## RESOLUCION N°

### POR MEDIO DE LA CUAL SE AUTORIZA Y SE NIEGA UNA MODIFICACION DE OCUPACIÓN DE CAUCE Y SE ADOPTAN DETERMINACIONES

Que técnicos de la Corporación procedieron realizar visita técnica el 19 de enero del 2023 y a evaluar la información presentada, generándose **el Informe Técnico N° IT-01034 del 20 de febrero de 2023**, dentro del cual se formularon algunas observaciones, las cuales hacen parte integral del presente acto administrativo, y en el cual se observó:

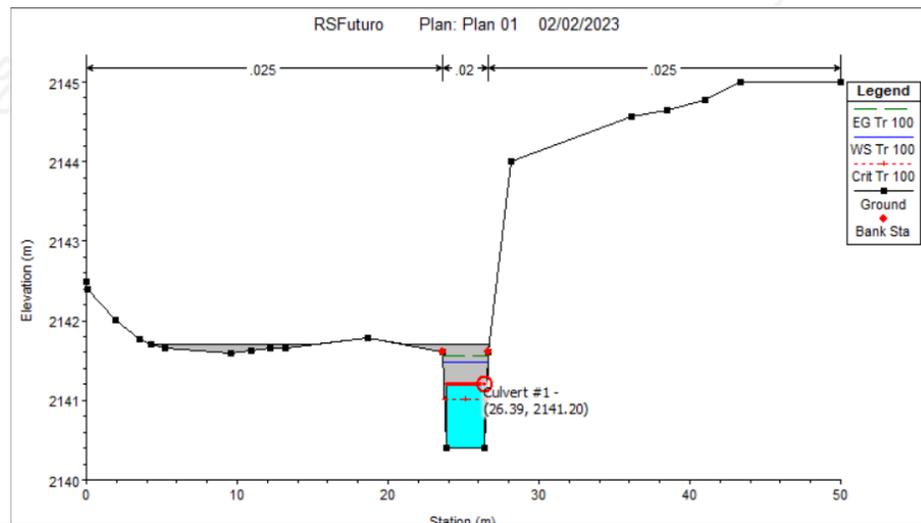
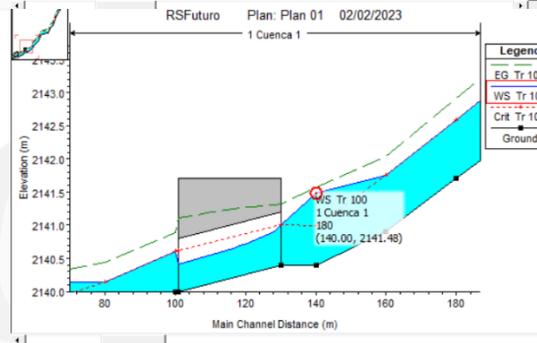
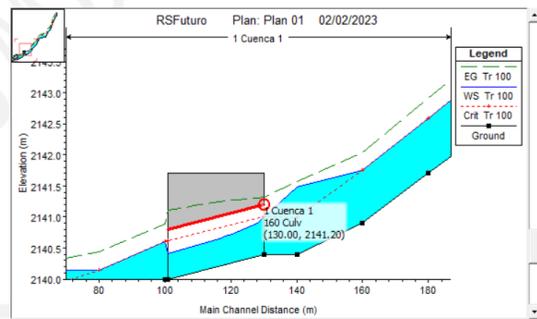
La Obra N° 3 (Tubería PVC 36") aprobada, es reemplazada por un Box Couvert con las siguientes características:

Obra N°:			3			Tipo de la Obra:			Box Couvert – Tramo 2																																						
Nombre de la Fuente:			Fuente 1			Duración de la Obra:			Permanente																																						
Coordenadas						Altura(m):			0.80																																						
LONGITUD (W) - X		LATITUD (N) Y		Z		Ancho(m):			2.50																																						
75°	29'	55.96"	6°	04'	09.23"	2143			Longitud(m):																																						
									29.0																																						
									Pendiente (%):			1																																			
									Capacidad(m3/seg):			7.57																																			
75°						29'						56.84"						6°						04'						09.09"						2141						Cota Lámina de agua de la fuente de Tr= 100 años (m)			2141.48		
															Cota superior de la obra (m)			2141.20

Localizado en la sección 160 de la Modelación hidráulica

4.4 Las obras hidráulicas implementadas consistentes en dos Box Couvert para cruce vial no cumplen para transportar el caudal del período de retorno ( $T_r$ ) de los 100 años, de acuerdo con el estudio presentado.

4.5 Acoger parcialmente la información presentada mediante los Oficios CE-02138 del 06 de febrero de 2023 y CE-02160 del 07 de febrero de 2023, dado que los dos Box Couvert implementados no tienen capacidad hidráulica para desalojar el caudal de  $T_r=100$  años.

**ARTÍCULO SEGUNDO: NEGAR MODIFICACIÓN DE LA OCUPACIÓN DE CAUCE AUTORIZADA EN LAS RESOLUCIONES 112-5027 DEL 25 DE SEPTIEMBRE DE 2017 Y RESOLUCIÓN N° 112-1091 DEL 08 DE ABRIL DE 2019,** a la sociedad **PROMOTORA NIVEL SAS** a través de su representante legal el señor **MARTIN NICHOLLS VELEZ**, toda vez que las obras hidráulicas implementadas consistentes en dos Box Couvert para cruce vial no cumplen para transportar el caudal del período de retorno (Tr) de los 100 años, de acuerdo con el estudio presentado.

1. Ajustar las obras de ocupación de cauce que se negaron y que se encuentran implementadas correspondientes a dos (2) Box Couvert, para que cumplan con transportar el caudal del período de retorno (Tr) de los 100 años, de acuerdo con el estudio presentado.
2. Tramitar la modificación de ocupación de cauce, en el sentido de incluir la obra N° 6 Tipo de la Obra: Canal Trapezoidal (Aguas de Lluvias) conforme lo señala el Decreto – Ley 2811 de 974 y el Decreto 1076 del 2015.
